# 改善箇所説明図

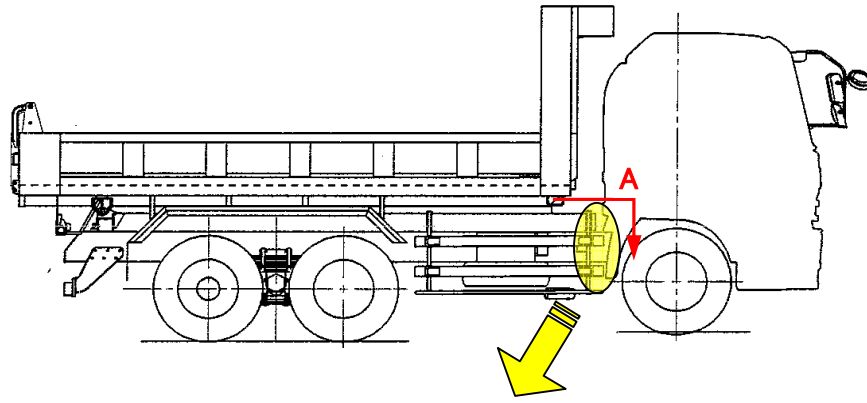
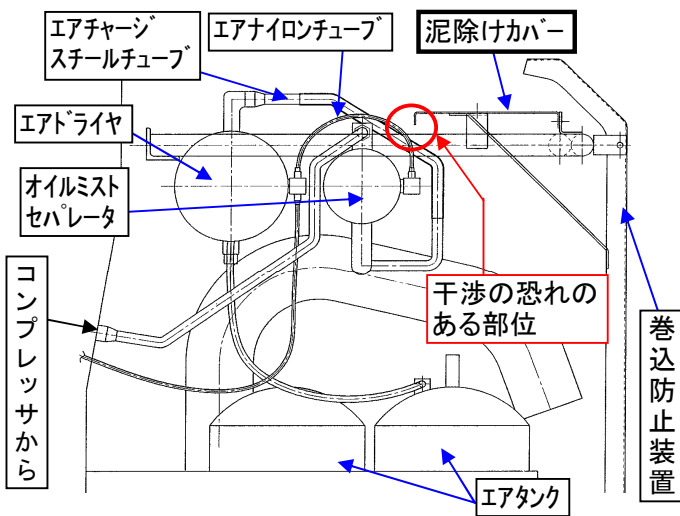
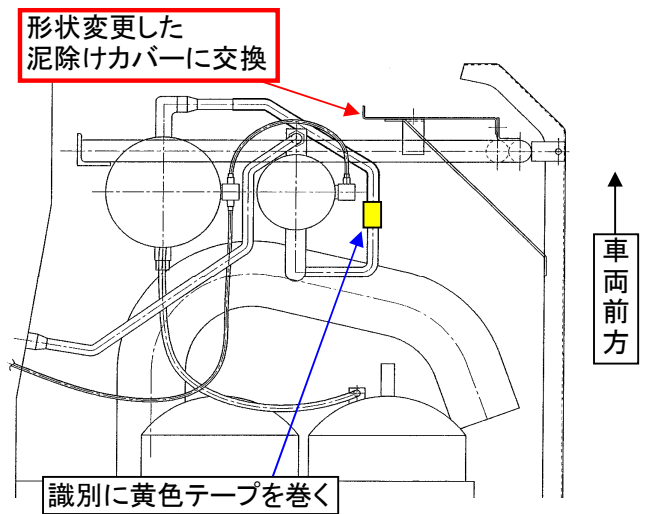
ダンプ車の泥除けカバーにおいて、当該泥除けカバーとエアタンクへのエア供給用チューブ等との隙間が少ないものがあるため、走行中の振動等により、当該泥除けカバーが接触し、エア供給用チューブ等が損傷するおそれがある。

泥除けカバーの形状を変更して当該部の隙間を確保した泥除けカバーに交換する。また、交換点検時にエアチャージスチールチューブ等に接触痕があるものは当該チューブを交換する。

改善実施済車両には当該部のエアチャージスチールチューブに黄色テープを巻く。
